## Keuringsverslag van een elektrische laagspanning- en zeer lage spanningsinstallatie

NIET CONFORM

Straatnaam	Vinkenstraat
Huisnummer	27
Busnummer	-
Postcode	1850
Gemeente	GRIMBERGEN
Land	België

Controlebezoek van een huishoudelijke installatie volgens (KB 08/09/2019) - AREI Boek 1- 6.5. en 4.2.4.3.

Afbeelding schakel- en verdeelbord:

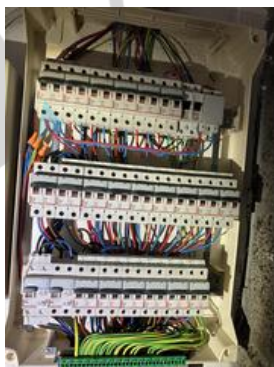
- I1.01 Eéndraadschema van de installatie is te voorzien en/of te vervolledigen. (Boek 1 Afdeling 2.12 - 2.13 en 3.1.2 en 9.1.2)
- I1.02 Situatieschema van de installatie is te voorzien en/of te vervolledigen. (Boek 1 Afdeling 2.12 - 2.13 en 3.1.2 en 9.1.2)
- I6.03 De nominale stroomsterkte van de algemene en/of bijkomende differentieelschakelaar dient aangepast te zijn aan de overstroombeveiliging. (Boek 1 Afdeling 4.4.1.)
- I8.07 Leidingen zijn te bevestigen met aangepaste bevestigingsmiddelen. (Boek 1 Onderafdeling 5.2.2. en 5.2.9.)
- I8.17 De niet-gebruikte leidingen verwijderen of aan de uiteinden te isoleren.
- N51 Het opgegeven EAN-nummer is volgens de wiskundige controle niet correct.
- nota/note 3 Het is niet uitgesloten dat bij een nacontrole bijkomende inbreuken worden vastgesteld bij voorleggen schema's.
